質問回答書

工事番号 : 工第08-01号

工事名 : 奈良県立医科大学スキルスラボ棟・教育研修棟等移転工事

質疑No52

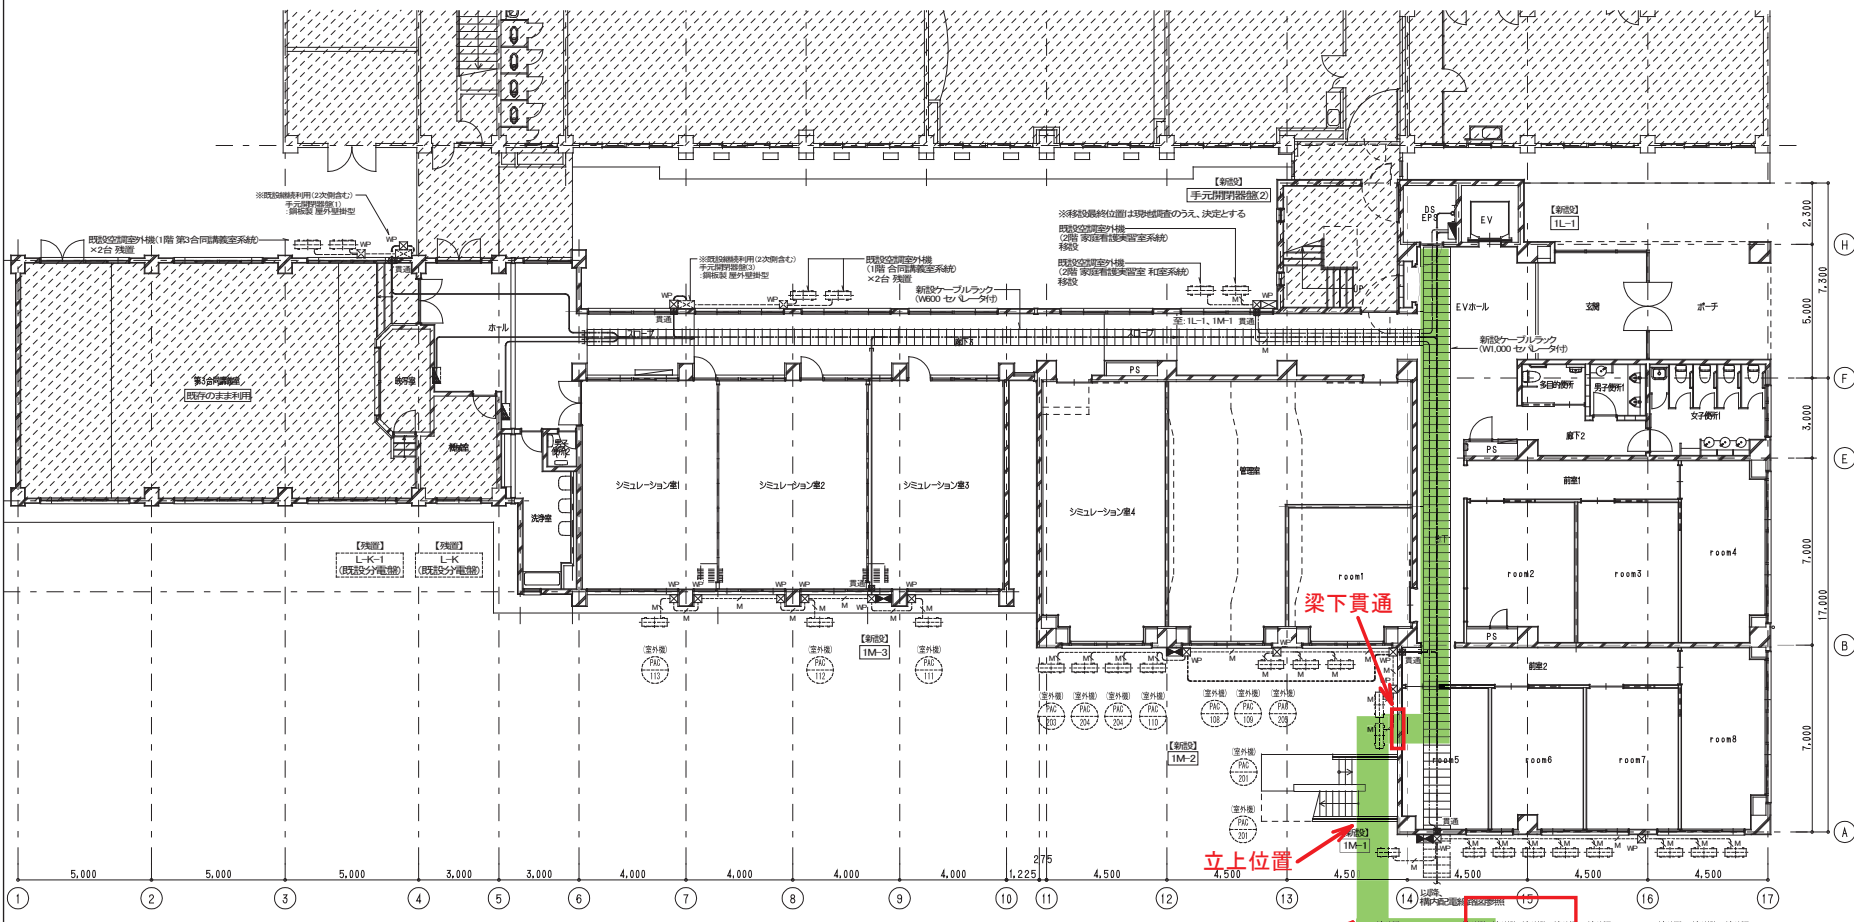
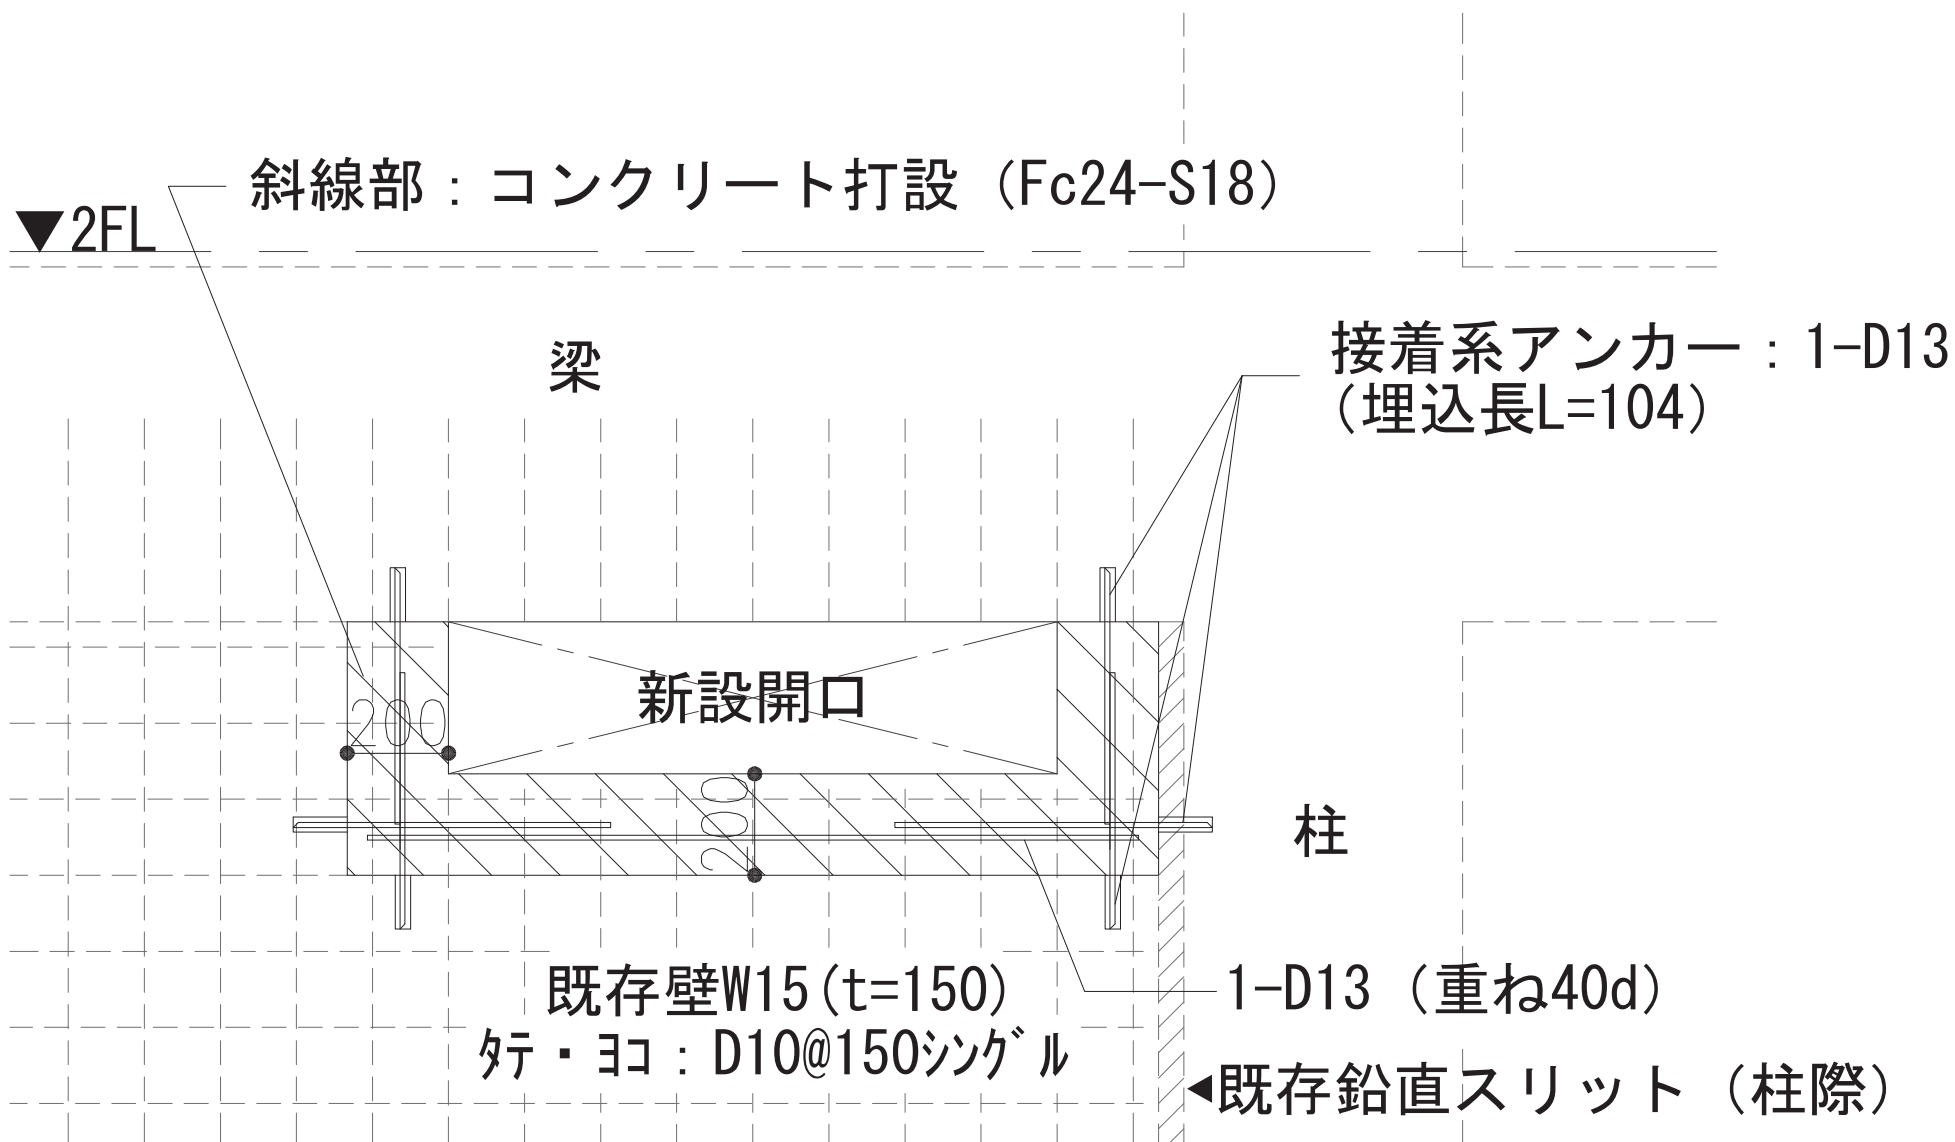
No	質 問	回 答
52	<p>【電気設備工事 看護学科棟】 図番E-212,E-213 幹線動力設備 系統図、 1階平面図 屋外CUBから屋内へ幹線を取り込む際、外 壁貫通+PBと記載がありますが、幹 線本数も多く複数本の貫通を既存壁面に設 けることが難しいと考えます。外壁貫 通をケーブルラック貫通とし、外壁開口 (W1100xH200)および開口補強工事を建 築工事と考えて良いでしょうか。 ※開口補強方法につきまして、内藤設計事 務所様でご検討願います。 ※CR貫通+フードボックス+止水処理は、 電気設備工事に対応することで宜しいでしょ うか。 ※図記の通り「外壁貫通+PB」の場合は、貫 通本数および貫通サイズを御指示お願 います。</p>	<p>A通り面の貫通は困難なため 14通りにラック貫通要開口 (W1,100 × H200)を設けること。 (補強は建築工事にて行う:別紙添付参照)</p> <p>貫通・フードボックス・止水処理は電気設備 工事で行うものとしてください。</p>
53	<p>【電気設備工事 看護学科棟】 図番E-212,E-237 幹線設備、弱電設備 系 統図 縦幹線のケーブルラックは既存再利用となっ ています。既存ケーブルラックの床 開口寸法を御指示願います。(床面の耐 火処理を再施工する必要があります)</p>	<p>ラックW=1000(強電と共用) 開口寸法1200×300と考えてください。</p>
54	<p>【電気設備工事 看護学科棟】 図番E-213 幹線・動力設備 改修1階平面 図 既設空調室外機2台移設(2階家庭看護実 習室系統)と記載していますが、機械図面 M-212,-246ではその部屋の空調機器改修 がありません。将来対応用と考えて良い でしょうか。</p>	<p>宜しいです。</p>
55	<p>【電気設備工事 看護学科棟】 図番E-219 電灯設備 照明器具姿図 記号P ポール灯で基礎共と記載ありませ すが、外寸・配筋をご指示願います。</p>	<p>No24参照願います。</p>

新設開口補強要領図 (4通り軸組図 A-B間)

質疑No124・125

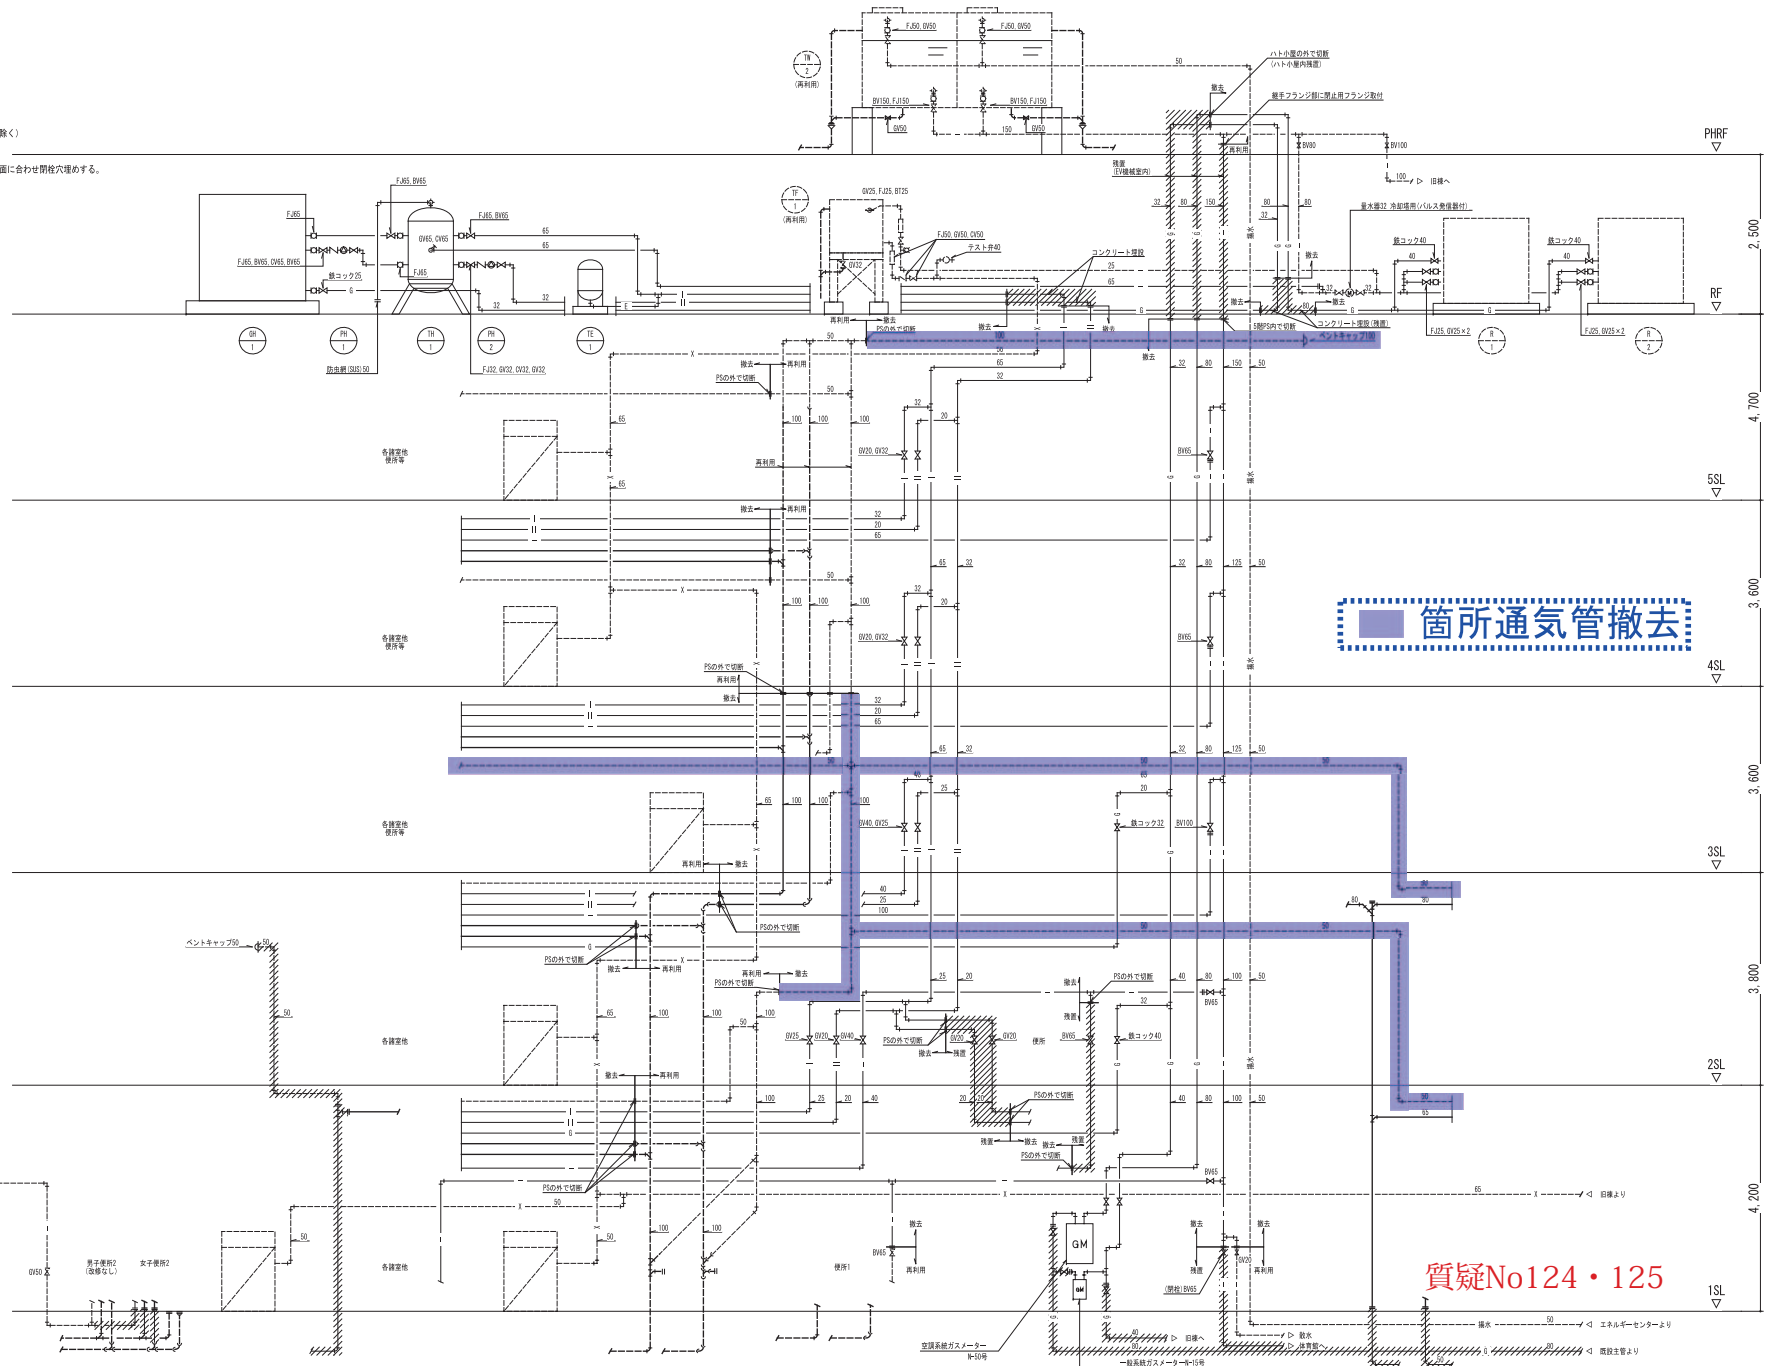
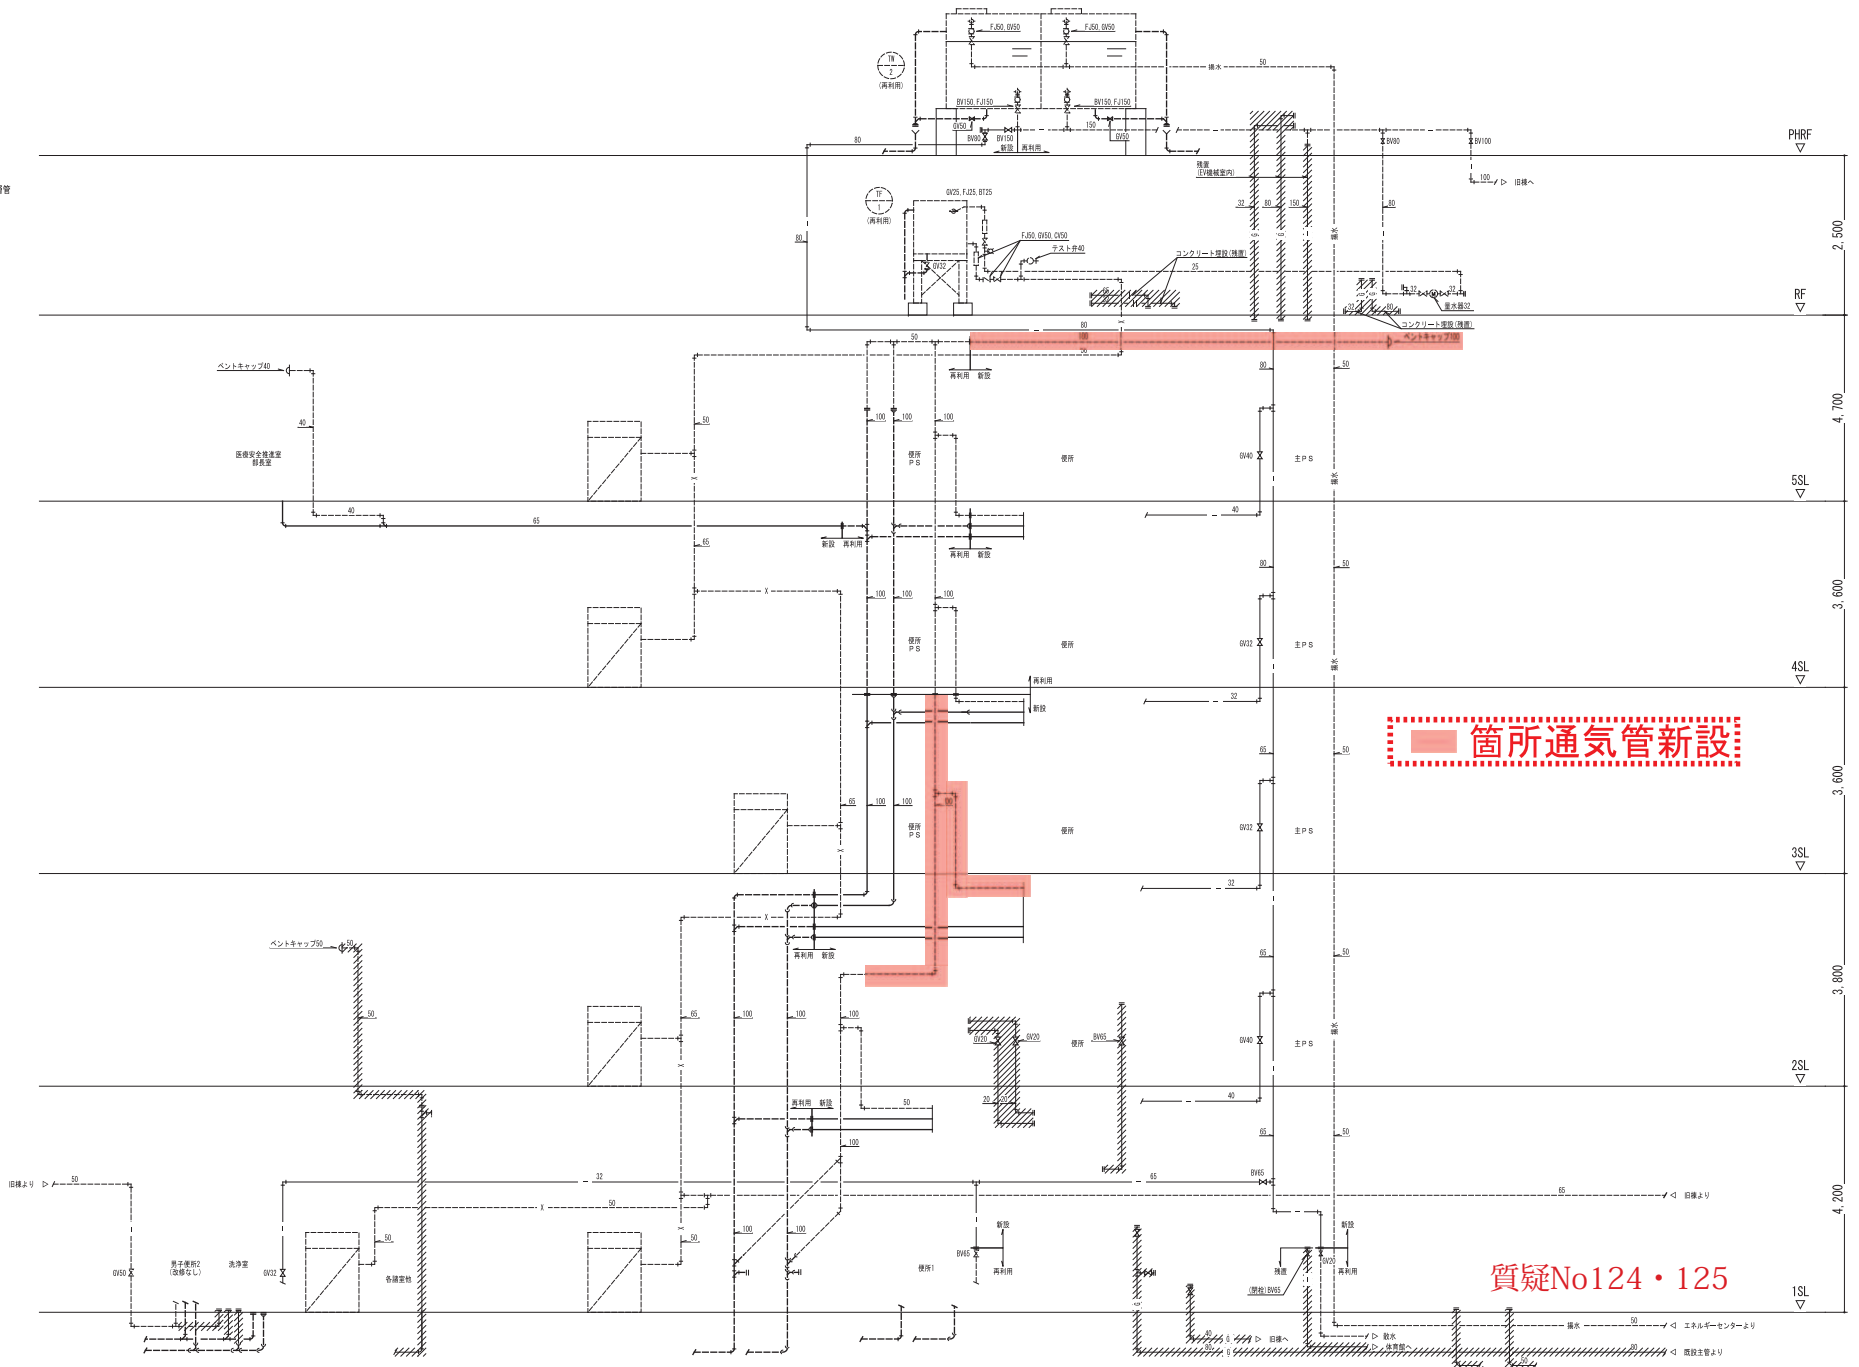
No	質 問	回 答
119	<p>【機械設備 看護学科棟】 工事は、平日昼間作業8:30から17:15で出来ると考えて良いでしょうか。</p>	<p>原則平日8:30から17:15ですが、作業内容に応じて監督員と協議の上で決定するものと考えてください。</p>
120	<p>【機械設備 看護学科棟】 図番M-206 衛生設備 ダクト3～5階平面撤去 外壁の既設VC撤去に伴い足場設置可能と考えて良いでしょうか。 また、建築図面の仮設計画に依頼して頂いていますでしょうか。</p>	<p>建築工事で見込んでいます。足場の計画については、建築図A-228(看護学科棟 外部足場計画図(参考図))を参照してください。それ以外に必要な足場は機械設備工事とします。</p>
121	<p>【機械設備 看護学科棟】 図番M-211～215 空調設備 空調配管1～5階平面図 撤去 撤去・改修工事に伴い講義室・実習室・研究室等の備品すべて無い状態で着手出来るものと考えて良いでしょうか。</p>	<p>建築図A-203～208の撤去内容以外の備品は無いものとします。</p>
122	<p>【機械設備 看護学科棟】 図番M-216 空調設備 空調配管R階平面図撤去 屋上CT,冷凍機等の撤去に伴いレッカー車両が据付可能場所をご指示願います。 ※耐圧路盤のエリア、工事車両動線。</p>	<p>据付可能場所は、看護学科棟の東側道路です。 工事車両動線は、基礎医学棟北側道路、救急車・搬入出入口からになります。</p>
123	<p>【機械設備 看護学科棟】 図番M-218～224 自動制御設備 機器表・系統図～R階平面図 撤去 自動制御設備撤去に伴い、エネルギーセンターの中央監視設備の改修図がありません。別途工事と考えて良いでしょうか。 必要な場合、図面にてご指示願います。</p>	<p>図番M-218,224に記載のとおり、中央監視においては、撤去機器を保守登録への切替のみ施工とし、その他は別途工事としてください。</p>
124	<p>【機械設備 看護学科棟】 図番M-227 衛生設備 系統図 撤去 5階排水通気横主管100 PS外で切断、再利用・撤去エリア分けの表示がありますが、配管シンボルではVCまで再利用と見受けられます。撤去しないものと考えて良いでしょうか</p>	<p>PS外の切断部からベントキャップまで新設とします。 ※別紙添付参照</p>

No	質 問	回 答
125	<p>【機械設備 看護学科棟】 図番M-227,M-252 衛生設備 系統図 撤去・改修 2～3階排水通気縦管100 横枝管50 PS外で切断、再利用・撤去エリア分けの表示がありますが、改修図を見ると再利用となっています。撤去しないものと考えて良いでしょうか。</p>	<p>※別紙添付参照</p>
126	<p>【機械設備 看護学科棟】 図番M-229 衛生設備 2階平面図 撤去 メディカルコンソール(撤去)と記載がありますが、別途工事と考えて良いでしょうか。</p>	<p>本工事で行ってください。</p>
127	<p>【機械設備 看護学科棟】 図番M-238 空調設備 ダクト1階平面図 改修 シュミレーション室1～3,洗浄室の外壁貫通は、壁部分をコア抜きで考えて良いでしょうか。</p>	<p>シュミレーション室1～3は窓枠のアルミプレート貫通とします。(アルミプレート新設は建築工事、プレート穴あけは機械設備工事) 洗浄室の外壁はコア抜(機械設備工事)とします。</p>
128	<p>【機械設備 看護学科棟】 図番M-244 空調設備 系統図 改修 壁面設置の室外機用のドレン配管は不要と考えて良いでしょうか。 必要な場合、図面にてご指示をお願いします。</p>	<p>宜しいです。</p>
129	<p>【機械設備 看護学科棟】 図番M-250 空調設備 空調配管R階平面図 改修 屋上設置の室外機用のドレン配管は不要と考えて良いでしょうか。 必要な場合、図面にてご指示をお願いします</p>	<p>宜しいです。</p>

箇所通気管撤去

箇所通気管新設

質疑No161

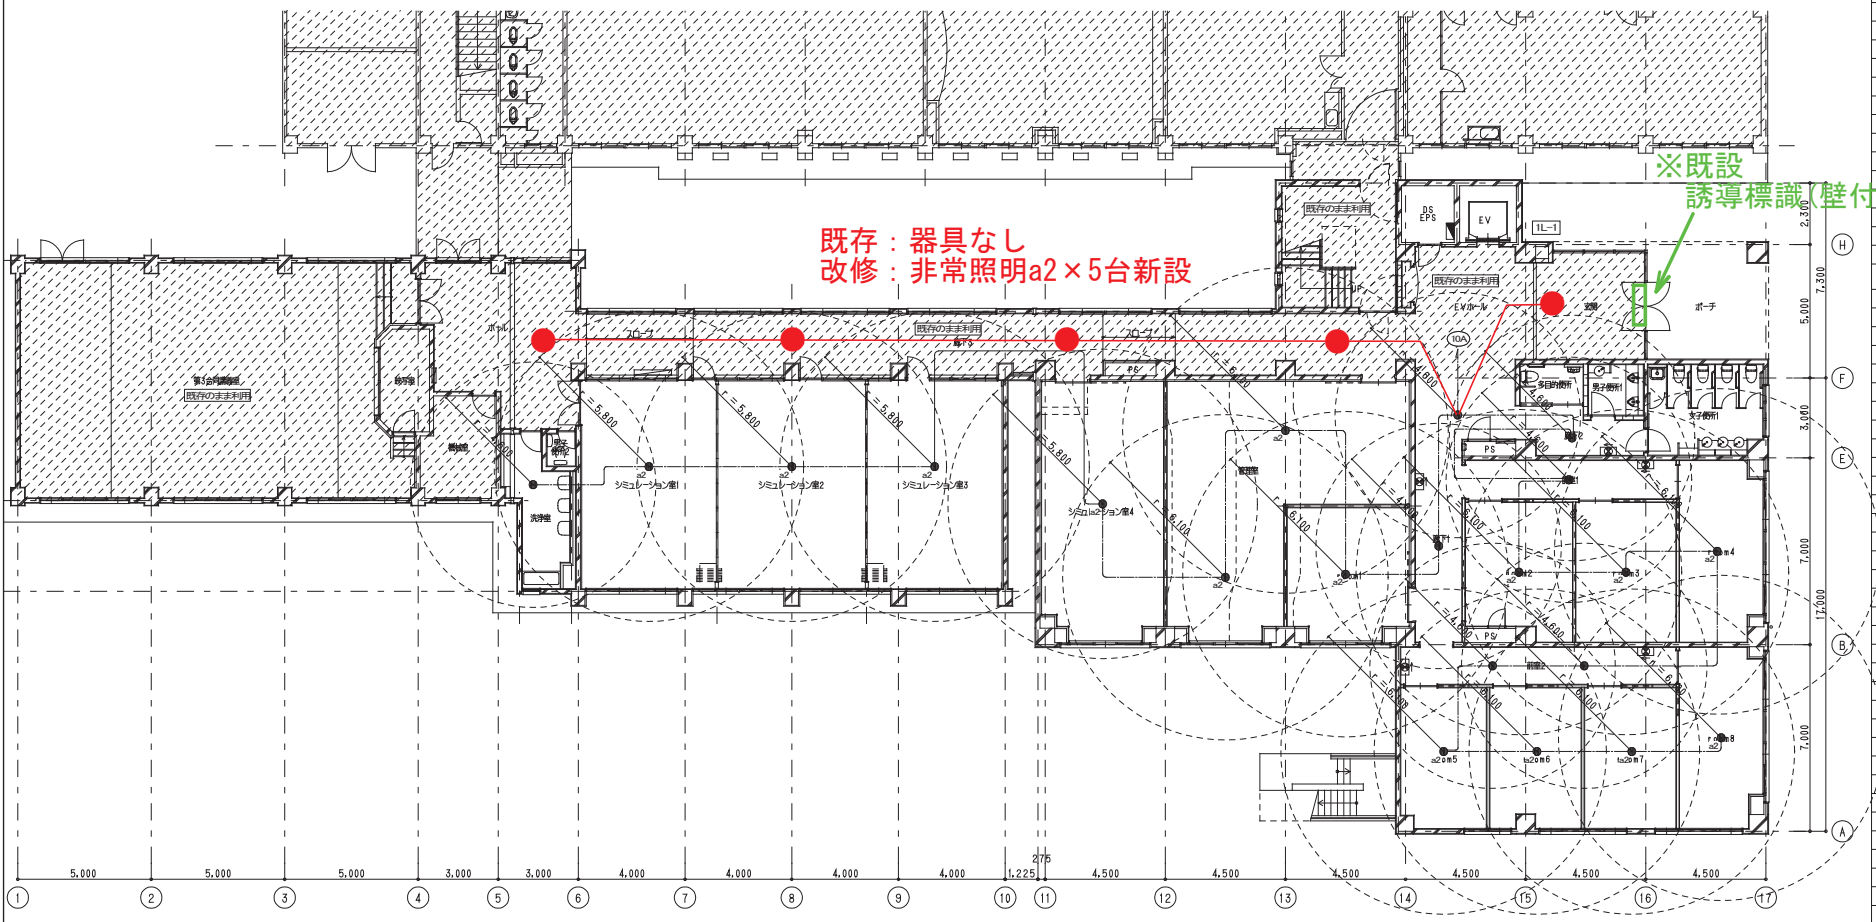
No	質 問	回 答
159	<p>【看護学科棟】 E-212図、E-237図 縦幹線のケーブルラックは既存再利用となっておりますが、既存ケーブルラックの床開口寸法を御指示願います。（床面の耐火処理を再施工する必要があります）</p>	No53参照願います。
160	<p>【看護学科棟】 拡声設備・自動火災報知設備について、平面図の斜線部にも器具の記載がございますが、当該斜線部は既存設備をそのまま利用するものと考えてよろしいでしょうか。もしくは、斜線部においては、既存機器の更新のみを行うものと考えてよろしいでしょうか。（新規配線は行わない）</p>	No66参照願います。
161	<p>【看護学科棟】 建築図面A-201では、天井下地・仕上げ共全面撤去となっておりますが、E-226図では「廊下3」「EVホール」の天井は既存のまま記載があり非常照明・誘導灯の機器更新の記載がありません。 このエリアの機器更新が必要であれば機器台数・種別・設置位置の御指示をお願いいたします。</p>	非常照明a2×5台の新設をお願いします（別紙添付参照）
162	予定価格を決めた積算の時期はいつでしょうか。	令和8年4月時点における積算基準及び公表単価等を基に算定しています。
163	中東情勢悪化に伴い資材価格や納入時期が不安定な状況が続いているなかで、急な資材高騰や納入時期の遅れについて、契約金額の見直しや工期延期などの協議をし、変更契約を行うことは可能でしょうか。	契約締結後、受注者の責によらない特別な事由により資材の急激な価格高騰や供給遅延等が生じ、契約金額が著しく不相当となる場合や、工期の遵守が困難となる場合には、受注者からの申出を踏まえ変更契約の協議を行うものとします。
